Betreff: [ffBrand] Verbreiterung des Brander Walls im Rahmen der Rad-Vorrang-Route Brand

Die Projektwerkstatt "Fahrradfreundliches Brand" begrüßt die geplante Verbreiterung des Brander Walls im Bereich der Autobahnunterführung der A44 im Umfeld des Schulzentrums Brand im Rahmen der Realisierung der Radvorrangroute Brand (siehe: <https://ratsinfo.aachen.de/bi/vo020.asp?VOLFDNR=22381>). Die von der Verwaltung favorisierte Variante 1 wird von uns ebenfalls als vorzugswürdig betrachtet.

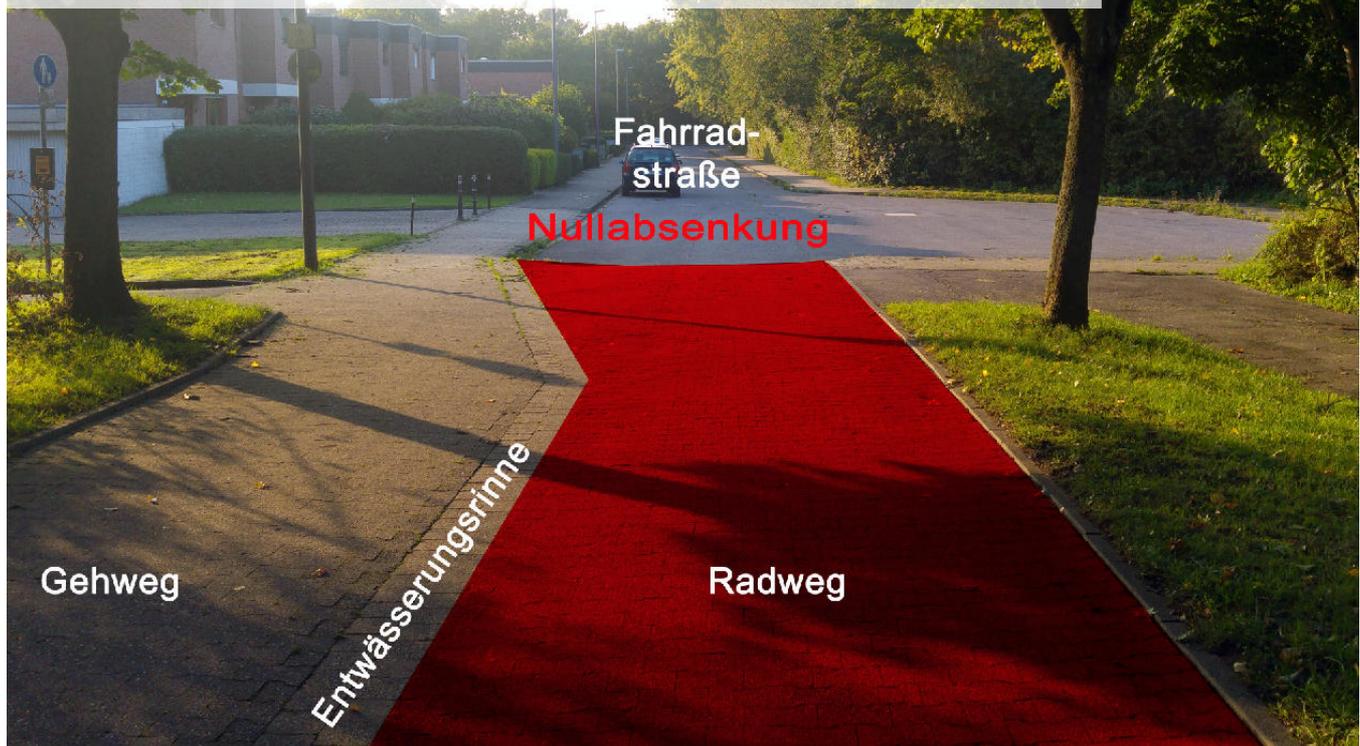
1. Entgegen der Darstellung im Plan sollte eine Verbreiterung des Radweges im Übergang zur Herderstraße entsprechend des Verlaufs der Entwässerungsrinne erfolgen, um einen komfortablen Übergang von der breiten Fahrradstraße (4,5 m) in den schmalen Radweg (2,3 m) - auch bei Begegnungsverkehr - zu ermöglichen.

Visualisierung Herderstraße

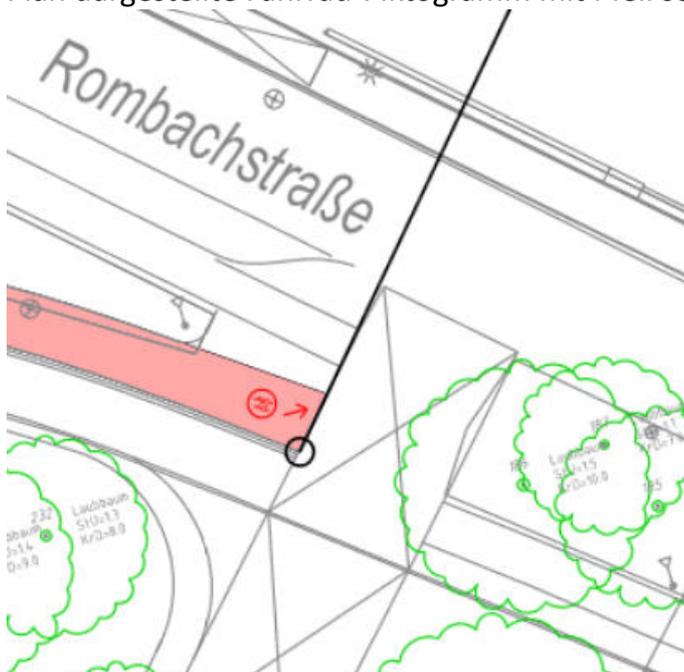
2. Entgegen der Darstellung im Plan sollte die Nullabsenkung des Radweges auf kompletter Breite im Anschluss an die Herderstraße erfolgen. Es sollte ein erschütterungsfreier Übergang ohne Kanten oder steile Rampensteine geschaffen werden.
3. Es sollten Fahrrad-Piktogramme im Verlauf des Radweges ergänzt werden, um die unterschiedlichen Nutzungen zu visualisieren und Konflikte mit Fußgängern zu vermeiden.
4. Der Übergang vom Radweg im Bereich Rombachstraße sollte eine Wahlfreiheit zwischen Nutzung der Fahrbahn und dem "alten" Bordsteinradweg mit Gehweg "Radfahrer frei"-Beschilderung für Schulkinder bis zum finalen Umbau der Rombachstraße ermöglichen. Das im Plan dargestellte Fahrrad-Piktogramm mit Pfeil sollte daher entfallen.
